七尾都市計画道路の変更

議第1508号-2

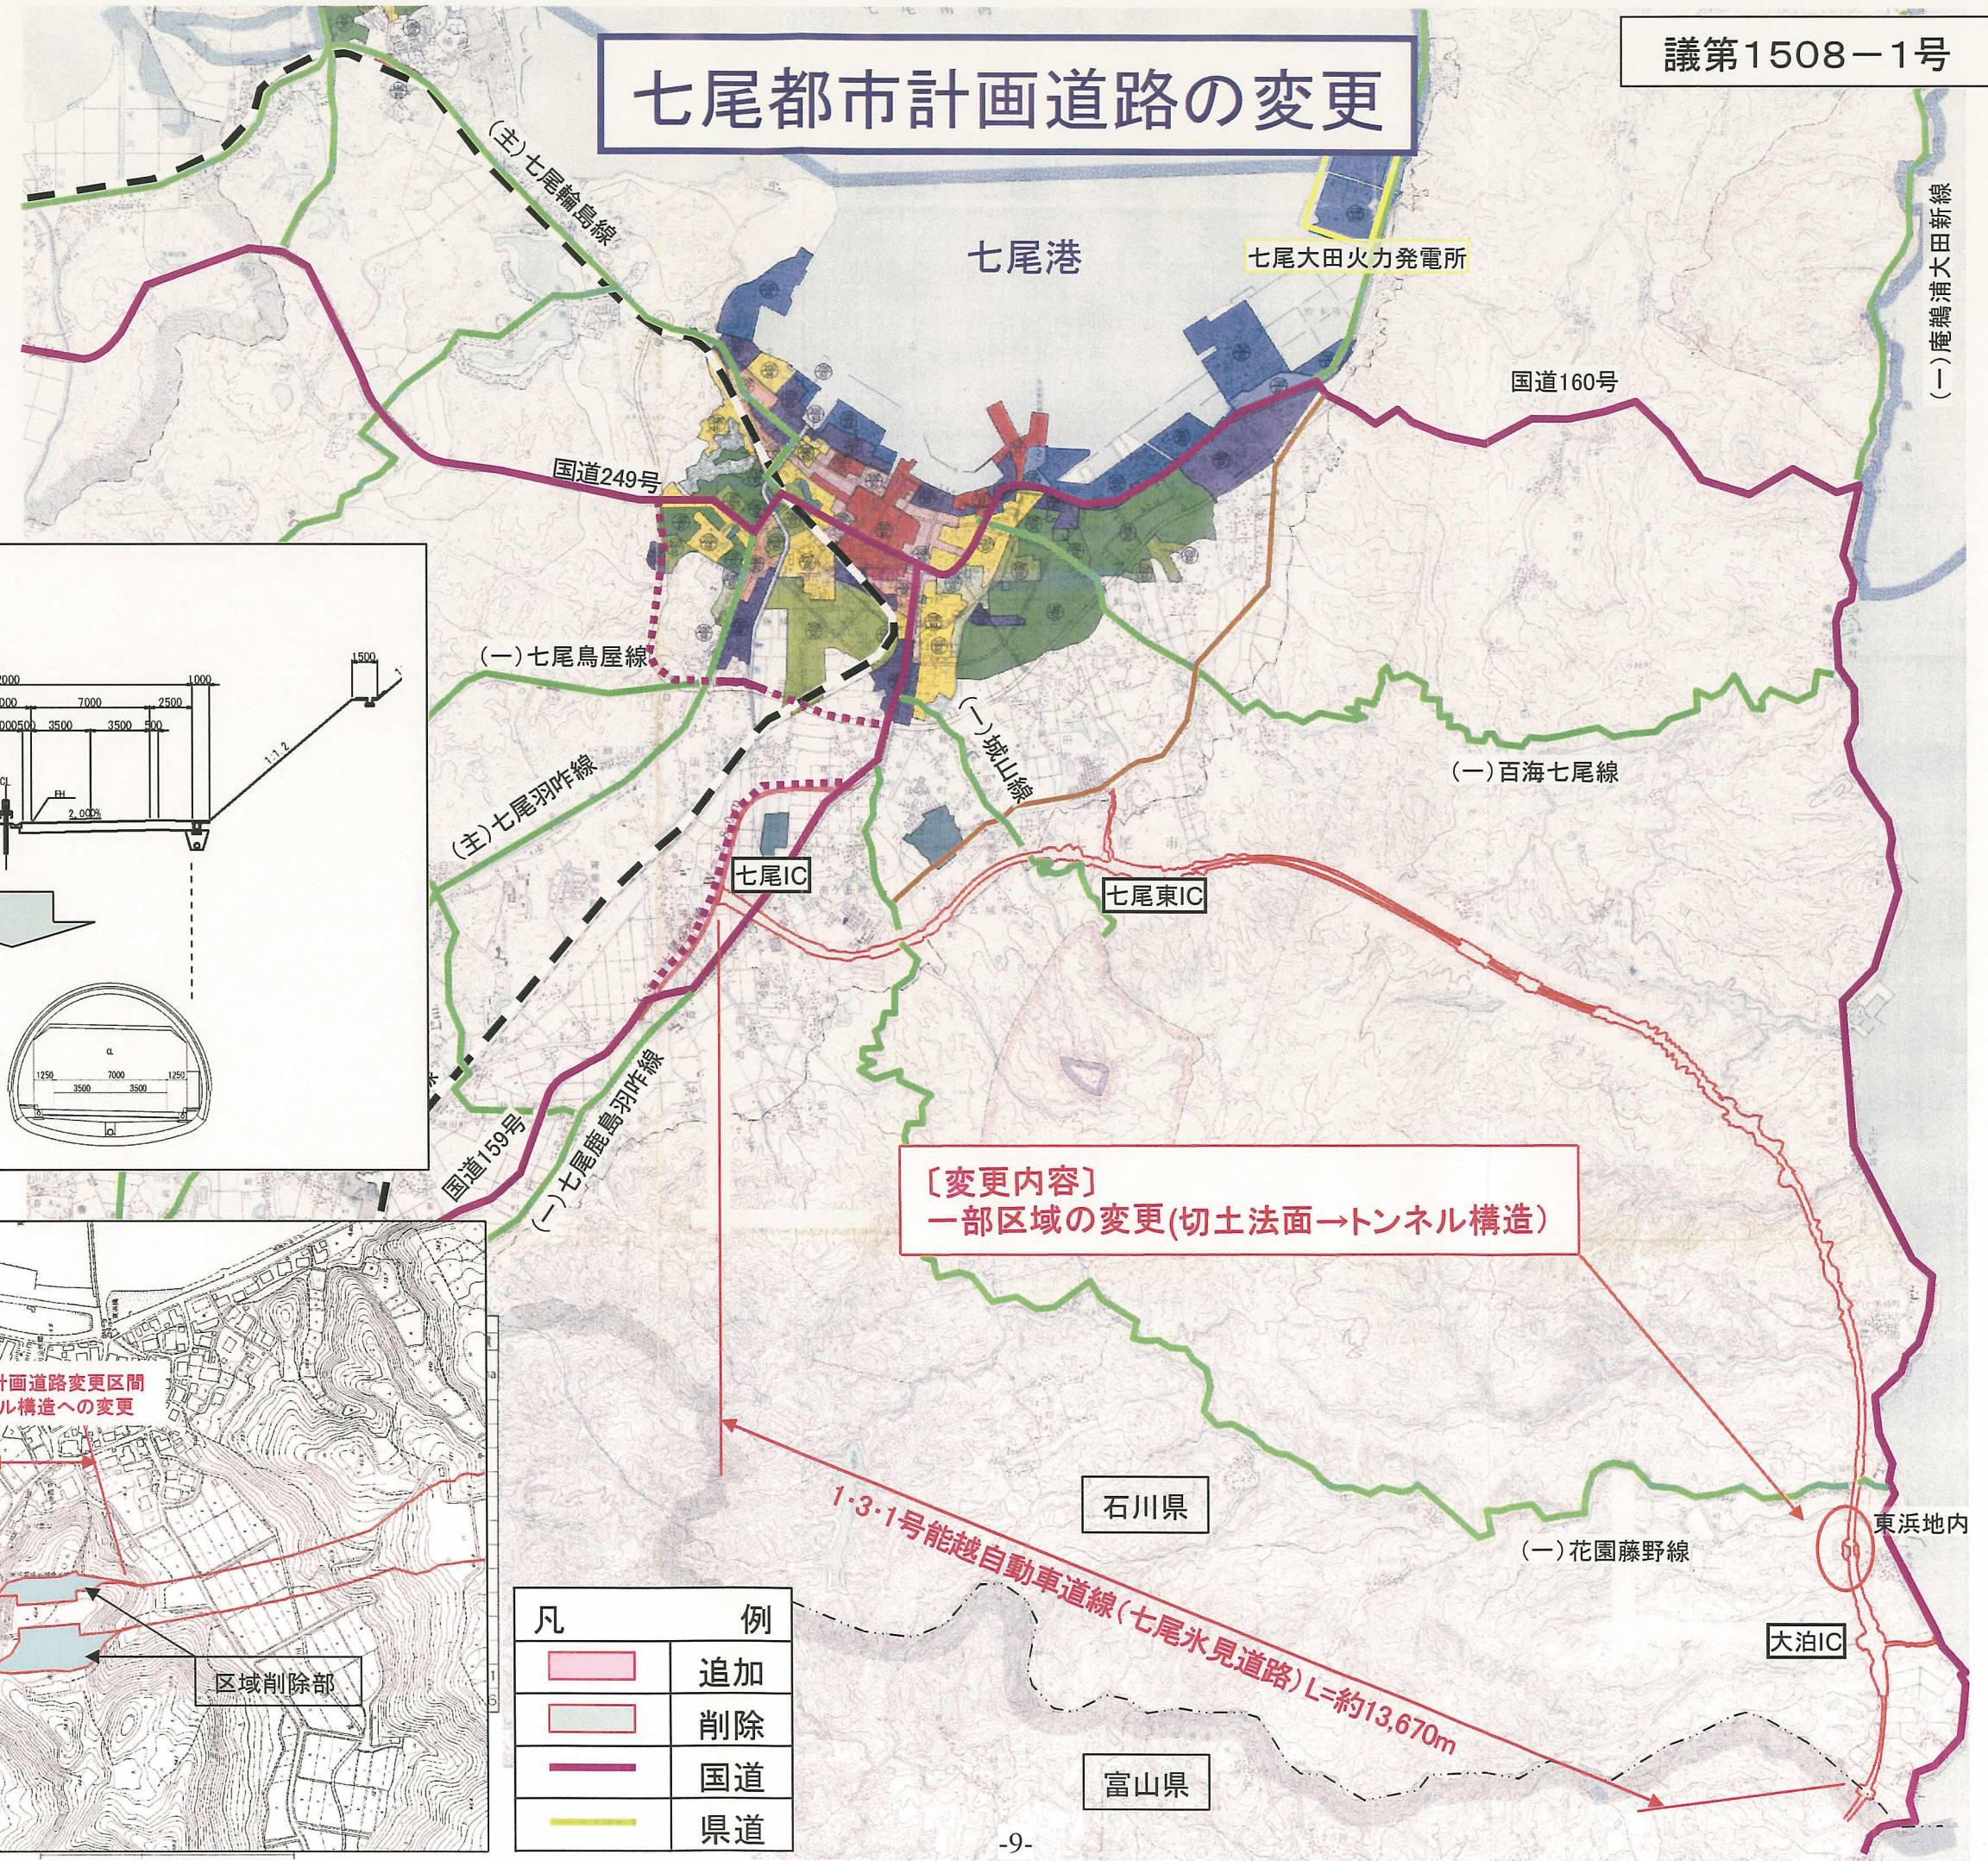
〔変更内容〕
一部区域の変更(切土法面→トンネル構造)

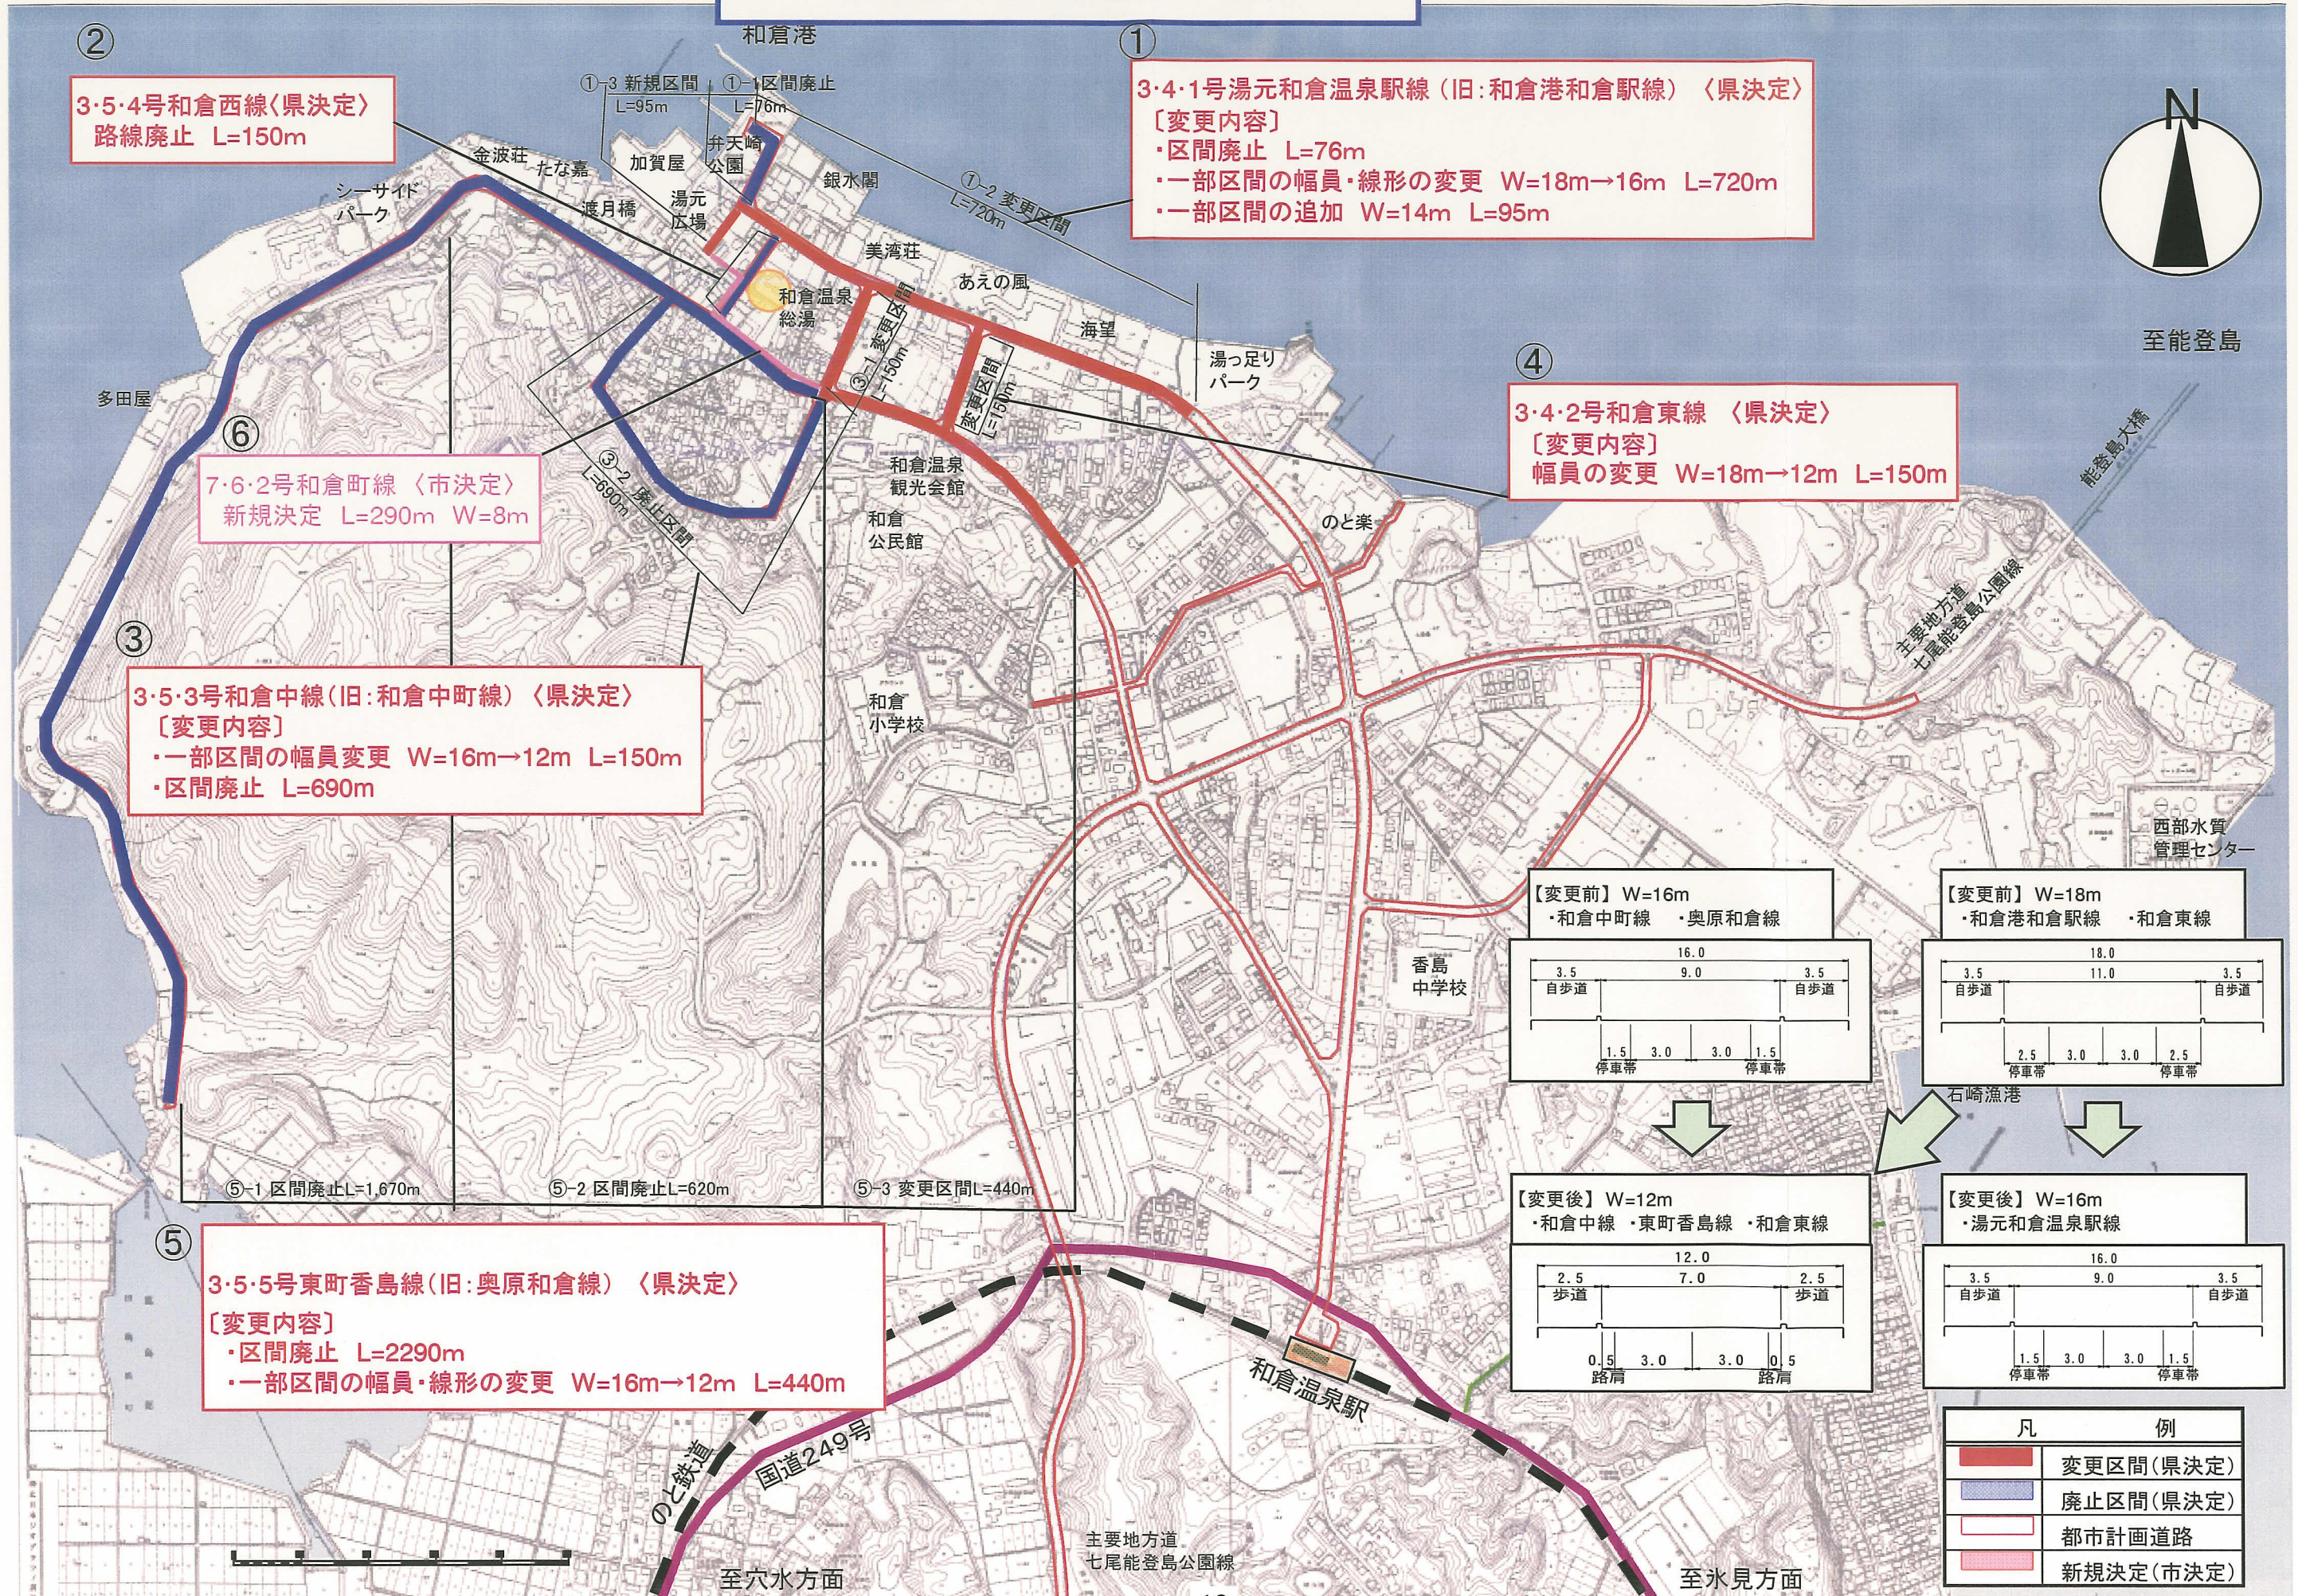
3・5・4号和倉西線(県決定)
路線廃止 L=150m

3・4・1号湯元和倉温泉駅線(旧:和倉港和倉駅線) (県決定)
[変更内容]
・区間廃止 L=76m
・一部区間の幅員・線形の変更 W=18m→16m L=720m
・一部区間の追加 W=14m L=95m

7・6・2号和倉町線 (市決定)
新規決定 L=290m W=8m

3・4・2号和倉東線 (県決定)
[変更内容]
幅員の変更 W=18m→12m L=150m

3・5・3号和倉中線(旧:和倉中町線) (県決定)
[変更内容]
・一部区間の幅員変更 W=16m→12m L=150m
・区間廃止 L=690m

3・5・5号東町香島線(旧:奥原和倉線) (県決定)
[変更内容]
・区間廃止 L=2290m
・一部区間の幅員・線形の変更 W=16m→12m L=440m
